„Zdvoukolejnění trati Branický most - Praha-Krč - Spořilov“

Vysvětlení, změny a doplnění zadávací dokumentace - Dodatek č. 16

VZOROVÝ ŘEZ ŘÍMSOU V MÍSTĚ DILATACE

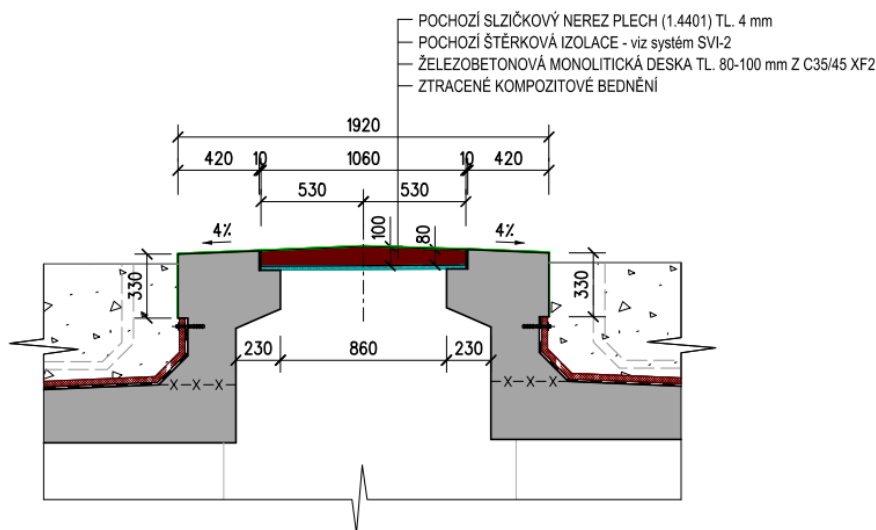
Mostní závěry SO 06-20-05 (příl. 311) nejsou dotaženy do úrovně povrchu kolejového lože. Není specifikován ani jiný způsob těsnění dilatačních spár nad závěr. Bude doplněno technické řešení, případně upravena celková délka závěrů?

Dilatační spáry mimo závěry jsou překryty nerezovým plechem tl. 4 mm (příloha 2.313, 2.314).
